# 日本原子力研究開発機構大洗研究所(南地区)の 核燃料物質使用変更許可申請等について

令和3年10月25日

国立研究開発法人日本原子力研究開発機構  
大洗研究所 環境保全部 環境技術課

1)-1 ヨウ素モニタ指示計  
2)-1 ガスモニタ指示計

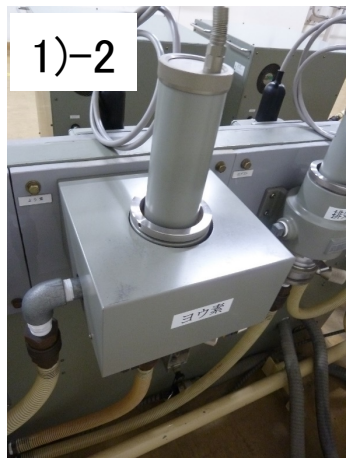
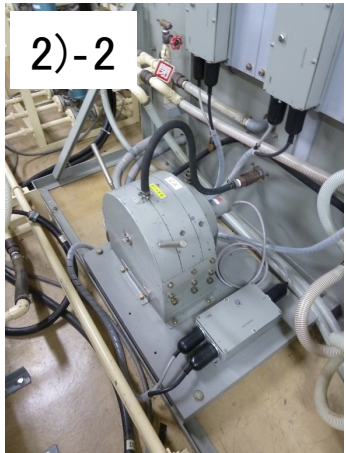
- WDFが取り扱うのは、「施設概要について」に記載のとおり、燃料材料試験施設から発生する放射性固体廃棄物である。これは核燃料物質によって汚染された物（表面汚染物）であり、気体状の放射性物質が内包若しくは付着しているものではないため、本申請（P. 添1-14）のとおり、クリプトン等の希ガスを含めた気体状の放射性物質が発生するおそれはない。
- 実際に、WDFが運転を開始して以来、様々な固体廃棄物の試験、研究及び実際の前処理を行ってきたが、ヨウ素モニタ及びガスモニタにおいて有意な値を検出した実績もない。

従って、以下のとおり記載の削除を行う。

変更前				変更後			
表 1.3 放射線管理用機器				表 1.3 放射線管理用機器			
設備区分	機器名	数量	概略仕様	設備区分	機器名	数量	概略仕様
セル内モニタリング設備	セル内モニタ	6 式		セル内モニタリング設備	セル内モニタ	6 式	
管理区域内モニタリング設備	γ線エリアモニタ	12 式		管理区域内モニタリング設備	γ線エリアモニタ	12 式	
	室内ダストモニタ	1 式	検出器 4箇所 吸引端 18箇所		室内ダストモニタ	1 式	検出器 4箇所 吸引端 18箇所
	室内ダストモニタ (作業管理用)	1 式	検出器 3箇所 吸引端 10箇所		室内ダストモニタ (作業管理用)	1 式	検出器 3箇所 吸引端 10箇所
	ローカルエアサンプ リング装置	1 式	集塵端 34個		ローカルエアサンプ リング装置	1 式	集塵端 34個
排気中の放射性物質濃度測定設備	排気筒モニタ	1 式	αダストモニタ βγダストモニタ <b>ヨウ素モニタ</b> <b>ガスモニタ</b>	排気中の放射性物質濃度測定設備	排気筒モニタ	1 式	αダストモニタ βγダストモニタ <b>(削る)</b> <b>(削る)</b>
放射線測定器	サーベイメータ類	1 式	ZnSシンチレーション GM計数管 電離箱 各3台	放射線測定器	サーベイメータ類	1 式	ZnSシンチレーション GM計数管 電離箱 各3台
	移動式ダストモニタ	1 式			移動式ダストモニタ	1 式	
	ハンドフットモニタ 又はゲートモニタ	1 式	1台以上		ハンドフットモニタ 又はゲートモニタ	1 式	1台以上
	放射能測定装置	1 式	α、β、γ		放射能測定装置	1 式	α、β、γ
